# STÄDTEBAU

## ZEILENBAU-SIEDLUNGEN VON KAY FISKER, KOPENHAGEN

## TURMHAUS AM REICHSTAG?!

Abb. 2 / Reichstagswettbewerb  
Architekt: Karl Wach, Düsseldorf

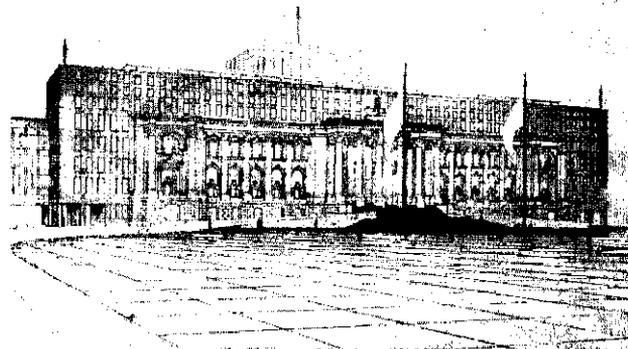
Karl Wach (Abb. 2) ist deswegen wohl etwas zu vorsichtig und zurückhaltend verfahren, als er vorschlug, den Wallot-Bau aufzustocken und rings zu umbauen. Denn er läßt noch „das Gesicht des alten Baues zwischen einigen Brettern hindurch mit den Zähnen fletschen“. (So beschrieb Ministerialdirektor Kießling die von Wach versuchte Gewaltkur.) Die eine Fassade des so aus dem letzten Loch pfeifenden alten Baues, würde zwar auf der großen ruhigen Fensterwand, mit der Karl Wach sie umschloß, vielleicht ganz erträglich wirken. Aber ihre Erhaltung würde doch so

Abb. 3 bis 5 / Reichstagswettbewerb / Architekten: Georg Holzbauer und Franz Stamm, München / Ansicht vom Platz und Grundriß 1:2000, sowie Vogelschau gegen Westen

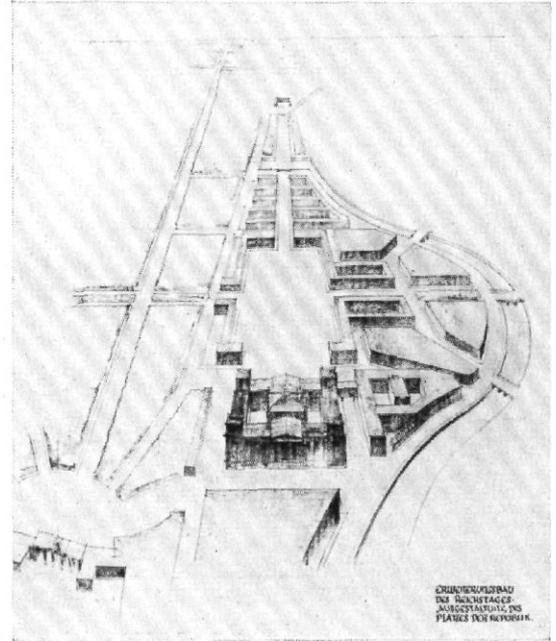
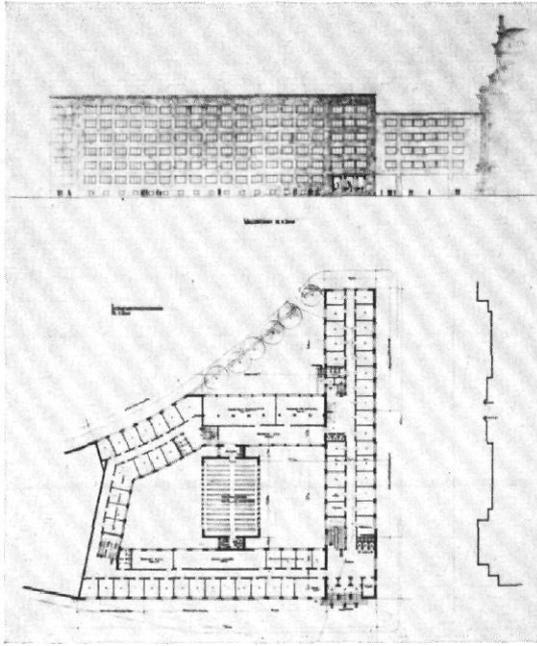
Urteil des Preisgerichts über den Entwurf von Holzbauer und Stamm:  
 Der Entwurf sieht den Neubau auf dem in Aussicht genommenen Bauplatz vor und bringt einen Vorschlag über die künftige Bebauung des Platzes der Republik dergestalt, daß er die Achse, die durch Reichstagsgebäude, Siegessäule und Krolloper gebildet wird, bis zur Spree bewußt verlängert unter Beseitigung der Siegessäule, des Bismarckdenkmals und der Krolloper. Dadurch erhält der Platz eine vorherrschende Achsenrichtung, trotzdem die Querachse Siegesallee—Alsenstraße beibehalten ist. Die Umbauung des Platzes ist nur schematisch angedeutet, die dabei vorgesehene Bebauung jenseits der Krolloper erscheint noch nicht ausgereift. Die Platzbebauung bedingt, daß die Straße am Reichstagsgebäude nicht mehr als durchgehende Verkehrsstraße dient. Der Straßenbahnverkehr ist über die Straße am Reichstagsufer umgeleitet. Unter der Voraussetzung, daß dieses angängig ist, erscheint die vorgesehene Verschmälerung der Straße, die für den Verkehr zwischen Reichstagsgebäude und Neubau vorteilhaft wäre, unbedenklich.

Der Neubau des Erweiterungsbaues ist so gehalten, daß er jetzt ausgeführt werden kann, ohne daß für die Zukunft die Ausgestaltung des Platzes der Republik in irgend einer Form behindert wird. Dies ist jedenfalls ein Vorzug des Projektes. Der Grundriß ist klar und über-

sichtlich. Die Anordnung der Wohnräume, der Druckereiräume und der Reserveräume in dem um 1,80 m vertieften Sockelgeschoß entspricht zwar nicht den baupolizeilichen Bestimmungen. Da jedoch die Höhe und der Vorplatz nach der Spree vertieft angeordnet sind, lassen sich hierfür gewisse Dispense erzielen. Die Lage des Bücherspeichers als durchgehender Baukörper in der Mitte des Neubaus ist sehr gut und bietet genügend Erweiterungsmöglichkeiten. Allerdings ergibt sich durch diese Anordnung eine nicht einwandfreie Belichtung verschiedener Bureauräume, die unmittelbar an diesen Bauteil angrenzen. Durch gewisse Verlegung der Räume untereinander läßt sich dieser Mangel beheben. Besonders gut ist die Lage des Katalogsaales und der Leseräume, die nach Süden der Spree zugewandt angeordnet sind. Weniger gut ist der Zugang vom Reichstagsgebäude zum Neubau, da dieser durch den jetzigen Lesesaal führt. Dieser Nachteil läßt sich dadurch beheben, daß die Zugänge zum Reichstagsgebäude wie bei anderen Projekten zu beiden Seiten des Mittelrisalits angeordnet werden und zwischen ihnen im Neubau eine Halle mit direktem Eingang angeordnet wird. Das Äußere bringt den Charakter eines Bureaugebäudes gut zum Ausdruck. Der Neubau beeinträchtigt in seiner Gestaltung und Masse nicht das jetzige Reichstagsgebäude, obwohl diese Unterordnung beinahe bis zur Grenze der Nüchternheit heranreicht.

Abb. 16 und 17 / Reichstagswettbewerb / Architekt: German Bestelmeyer, München / Ansicht vom Platz und Grundriß 1 : 2000

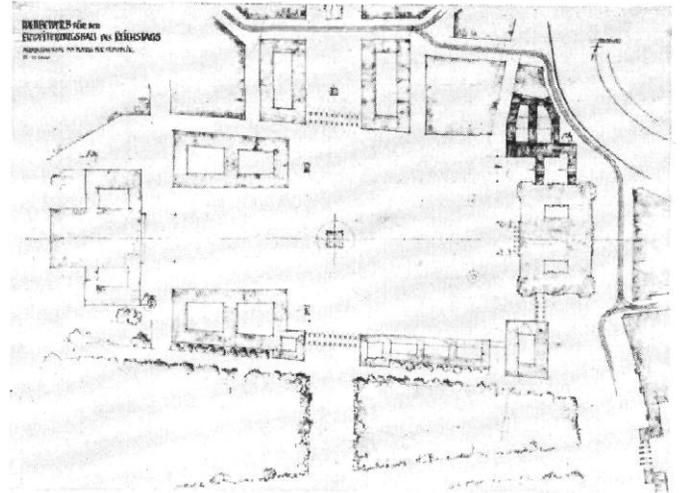
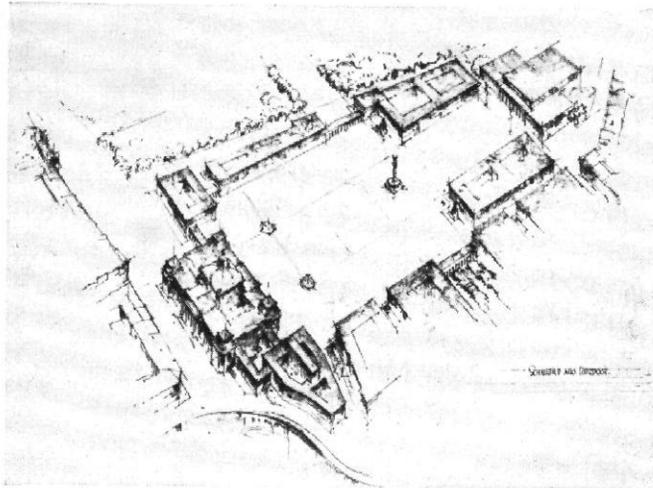
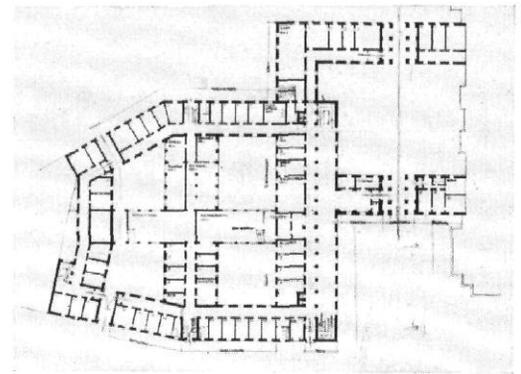
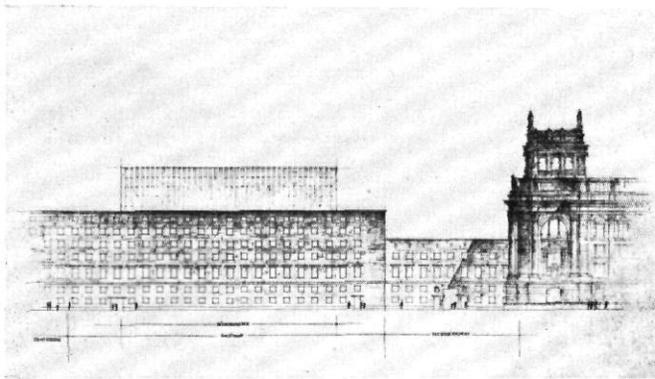
Urteil des Preisgerichts über Bestelmeyer's Entwurf: Der Verfasser erstrebt eine weiträumige und offene Gestaltung des Platzes, ohne diese Weiträumigkeit durch eine entsprechend großzügige Ruhe und Geschlossenheit der Platzwandungen beherrschend eingefast zu haben.

Die verkehrliche Aufteilung des Platzes kann nicht genügen. Nach Fortfall der Verkehrsstraße am Reichstagsplatz ist das nur auf eine Breite von 15 m bemessene Reichstagsufer zu schmal angelegt.

Der Übergang vom Reichstag zum Neubau ist in möglicher Fortsetzung der Flure des Reichstags geplant, findet aber im Neubau keine

organische und übersichtliche Fortsetzung. Die Belichtung des Bücherspeichers in den 5 unteren Geschossen ist nicht einwandfrei. 2 Höfe haben keine Zufahrt.

In ihrer sehr geschickten malerischen Darstellung bietet das Äußere einen großen Reiz. So richtig es an sich ist, daß ein Bau, der in so nahe Beziehung zu dem reichen Reichstagsgebäude tritt, rückhaltend einfach auftritt, so ist doch hier dieser Neubau stimmunglos. Der mittlere hochgeführte Bauteil dürfte von weiteren Standpunkten aus eine angenehme Belebung bringen.
